AUTORIDAD NACIONAL DE LICENCIAS AMBIENTALES

RESOLUCIÓN N° 002092 (24 SEP. 2024)

“Por la cual se resuelven unos recursos de reposición interpuestos en contra de la Resolución 1351 del 5 de julio de 2024 y se toman otras determinaciones”

Por medio de la Resolución 1351 del 5 de julio de 2024, esta Autoridad Nacional autorizó la modificación de la Licencia Ambiental otorgada mediante Resolución 1326 del 05 de agosto de 2020 (modificación 1 de la Licencia Ambiental del proyecto UPME 01 de 2013 (Soacha – Tequendama).

Figura 12 Ingreso Acc-307 a torre 307

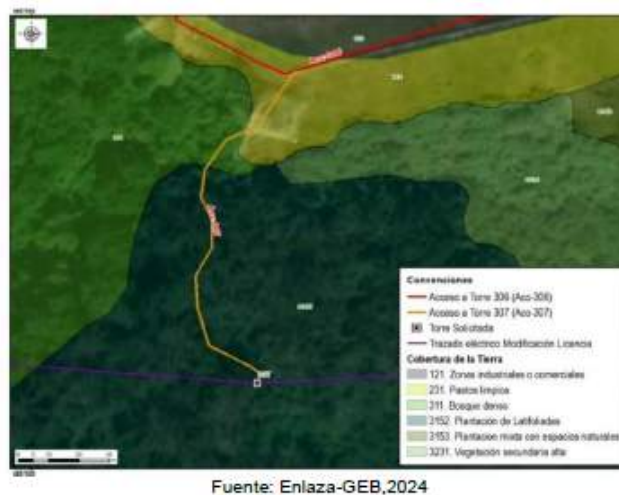
Para llegar al ingreso al acceso acc-307 se inicia en el carreteable privado de la subestación acc-306 por aproximadamente 110 m, el cual se ubica sobre una cobertura de zonas industriales o comerciales. Posteriormente, se continua sobre un camino con cobertura de pastos limpios, bordeando el cerramiento de la subestación por aproximadamente 300 m km hasta llegar al ingreso del acceso acc-307 correspondiente al sendero existente de cobertura de bosque denso y de plantación latifoliadas por aproximadamente 130.49 m hasta llegar al sitio de la torre 307, como se observa en las figuras 1

Respecto a la discrepancia entre lo mencionado en el capítulo 3 del complemento del EIA y lo presentado en el MAG sobre la rocería planteada, se aclara que no se realizarán actividades de mantenimiento tipo rocería, teniendo en cuenta las características mencionadas anteriormente, por lo tanto, la diferencia obedeció a un error involuntario.

Figura 31 Acc-311 en la zonificación y sub-zonificación del DMI

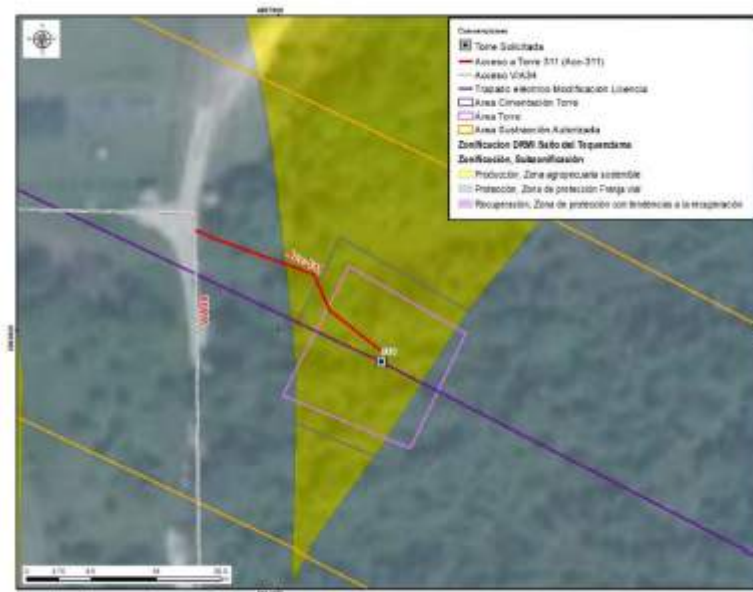
Respecto a lo mencionado por ANLA en sus argumentos en cuanto a la discrepancia entre lo evidenciado en la visita de evaluación y lo presentado en el MAG sobre la rocería planteada, se aclara que se realizarán actividades de mantenimiento tipo rocería, teniendo en cuenta las características mencionadas anteriormente y, por lo tanto, se considera que se presenta consistencia con lo reportado en el MAG. Al respecto, es pertinente aclarar que
